REGIONE LIGURIA

Settore Ecosistema Costiero e Acque

OGGETTO: Lista di Controllo ex art. 6 cc. 9 e 9-bis D.Lgs. 152/2006, relativa all'Estensione di impianto di gestione rifiuti con realizzazione di pavimentazione impermeabile e di tettoia per lo stoccaggio dei rifiuti senza variazioni nelle attività di gestione e dei relativi quantitativi in comune di Carasco (GE). (D.D. 7672/2021 come modif. da D.D. 1141/2022)
Proponente: RE.VETRO S.r.l.
Richiesta contributo istruttorio. *Riscontro*.

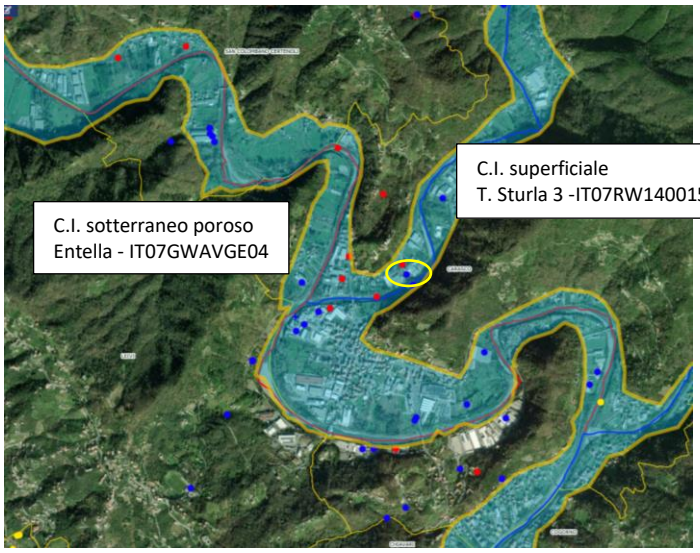
Attualmente, infatti, l'area dell'insediamento ricade in zona esondabile e il citato progetto di sistemazione idraulica prevede la riprofilatura della sponda destra del T. Sturla, in corrispondenza dell'impianto, parzialmente compresa all'interno dell'insediamento stesso. Nella relazione idraulica allegata (Allegato 4 - Elaborato IDR-001) si legge che l'intervento prevede la ridefinizione del confine fluviale e dell'area demaniale, con la sottrazione di una porzione di superficie aziendale di circa 900m2. A seguito di tale previsione l'intervento oggetto della presente lista di controllo è finalizzato a far sì che non si interrompa l'operatività dell'azienda, in conseguenza dell'interferenza dei lavori sul torrente.

Sono quindi previsti, nello specifico, la ricollocazione dell'impianto di trattamento di prima pioggia, attualmente interferente con le opere pubbliche di cui sopra, la realizzazione di una tettoia a pianta rettangolare di circa 300 mq e la pavimentazione dell'area sottostante e circostante per una superficie complessiva di circa 900 mq. La tettoia sarà dedicata allo stoccaggio di rifiuti non pericolosi (quali plastica, carta e cartone, metalli) e carta e cartone recuperati EoW. Sia i rifiuti che i materiali saranno prevalentemente (ma non esclusivamente) stoccati in balle. L'intervento andrà a insistere su una zona pianeggiante e ad oggi incolta, adiacente all'attuale stabilimento, area ad oggi dismessa e precedentemente utilizzata come frantoio inerti. Non è previsto incremento dei quantitativi di rifiuti gestiti, né una variazione qualitativa degli stessi.
